### Věc: Rekonstrukce ŽST Brno – Královo Pole

Vysvětlení/ změna/ doplnění zadávací dokumentace č. 13  
ve smyslu § 98 a § 99 zákona č. 134/2016 Sb., o zadávání veřejných zakázek, ve znění  
pozdějších předpisů (dále jen „ZZVZ“)

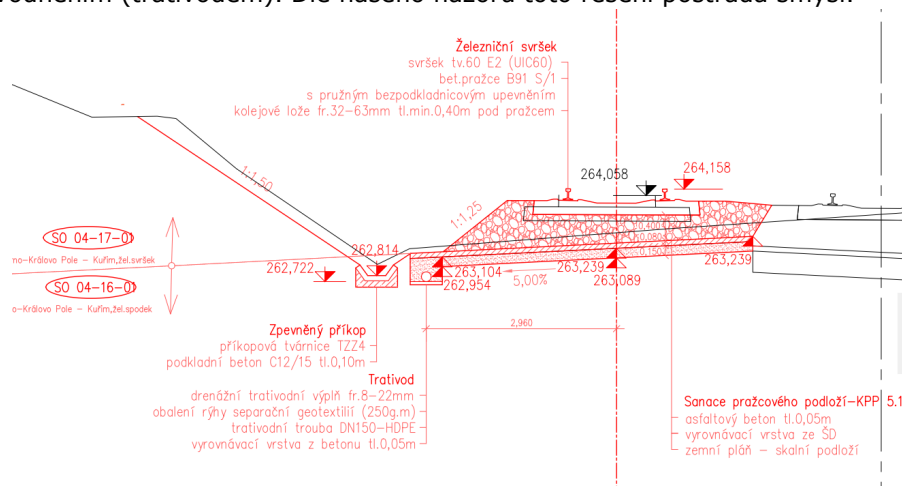
Ve vzorových řezích žel. spodku je též uvedena tl. 0,05 m. V řezích pak tl. 0,08 m. Která hodnota je platná? Žádáme o upřesnění a zohlednění v soupisech prací.

Vrstva asfaltového betonu má tloušťku 80 mm.

Opraveny přílohy SO 02-16-01 – technická zpráva kap. 6.2.3
